Oggetto: [ID: 8958] **Procedura di Valutazione di Impatto Ambientale (V.I.A.), ai sensi dell'art. 23 del D.Lgs. 152/2006, e s.m.i., relativa al progetto per l'installazione di n. 13 aerogeneratori della potenza unitaria di 6 MW per una potenza complessiva pari a circa 78 MW e storage della potenza di 30 MW e delle relative opere di connessione per il collegamento alla R.T.N. mediante la realizzazione di una nuova sottostazione di utenza MT/AT da realizzarsi nei Comuni di Sassari e Porto Torres (SS). Proponente: Planet Sardinia 1 S.r.l. - Autorità Competente: Ministero dell'Ambiente e della Sicurezza Energetica (M.A.S.E.). Trasmissione osservazioni.**

Oggetto: [ID: 8958] Procedura di Valutazione di Impatto Ambientale (V.I.A.), ai sensi dell'art. 23 del D.Lgs. 152/2006, e s.m.i., relativa al progetto per l'installazione di n.13 aerogeneratori della potenza unitaria di 6 MW per una potenza complessiva pari a circa 78 MW e storage della potenza di 30 MW e delle relative opere di connessione per il collegamento alla RTN mediante la realizzazione di una nuova sottostazione di utenza MT/AT da realizzarsi nei Comuni di Sassari e Porto Torres (SS). Proponente: Planet Sardinia 1 S.r.l. - Au

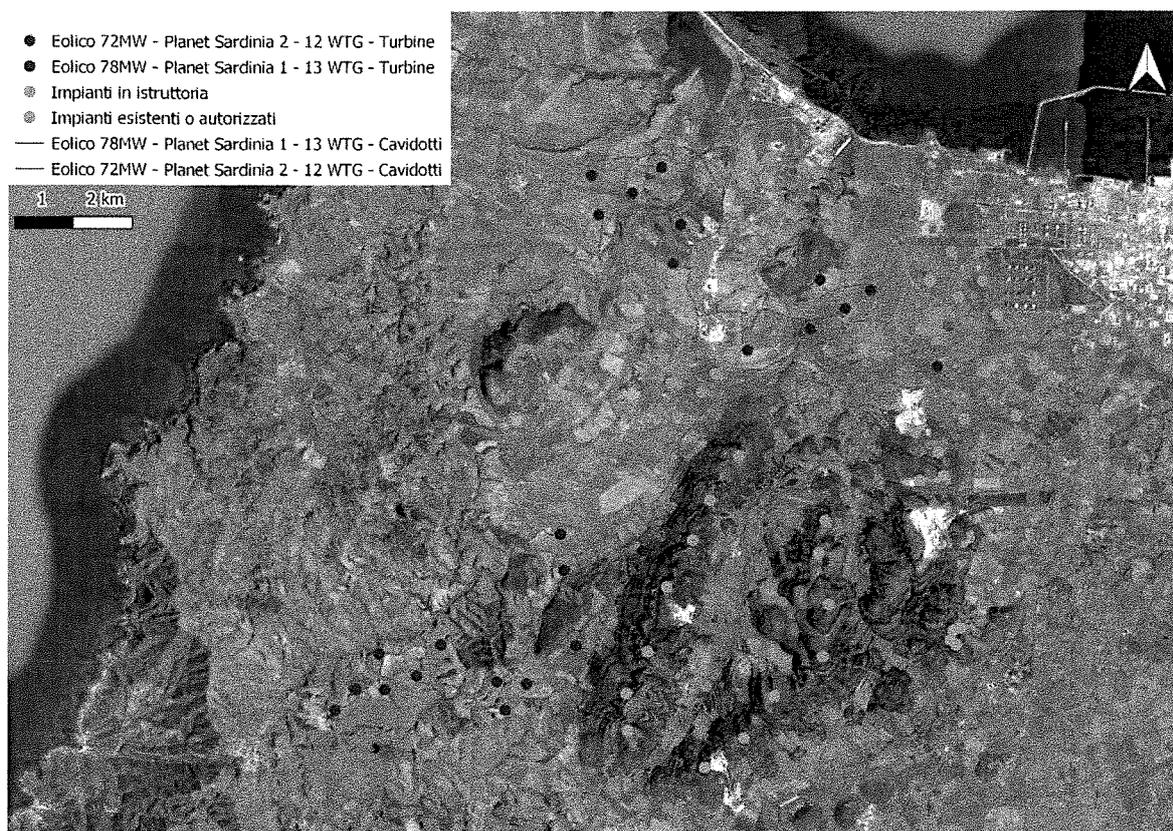
In merito alle interazioni dirette con altri impianti, si rileva la presenza nelle immediate vicinanze del progetto di analoga tipologia e dimensione proposto dalla società Planet Sardinia 2 S.r.l., attualmente oggetto di parallela procedura di Valutazione di Impatto Ambientale presso il Ministero dell'Ambiente e della Sicurezza Energetica (ID procedimento: 8959). Tale impianto risulta, per altro, citato anche nell'elaborato denominato "*Aree contermini impatti cumulativi*" senza che ne sia indicata la denominazione (al contrario di numerosi altri impianti riportati nel documento). A tal proposito, premesso che il progetto in analisi e quello sopra menzionato:

- condividono le soluzioni tecnologiche adottate oltre all'impostazione ed ai contenuti degli elaborati progettuali;
- hanno due committenti che paiono essere tra loro strettamente collegati (rispettivamente *Planet Sardinia 1 s.r.l.* e *Planet Sardinia 2 S.r.l.*);
- si trovano in condizioni di sostanziale attiguità, con una distanza minima tra aerogeneratori dei due impianti inferiore ai 4 km;
- convergeranno sulla medesima stazione di consegna (SE Terna_Fiumesanto_2) con stazioni utente tra loro confinanti.

Si ritiene necessario vengano chiarite le motivazioni che hanno portato alla scelta dell'avvio di due istruttorie separate per due porzioni di impianto di fatto attigue e, per altro, insistenti sulla medesima infrastruttura elettrica, invece di avviare un singolo iter autorizzativo per l'intero sistema.
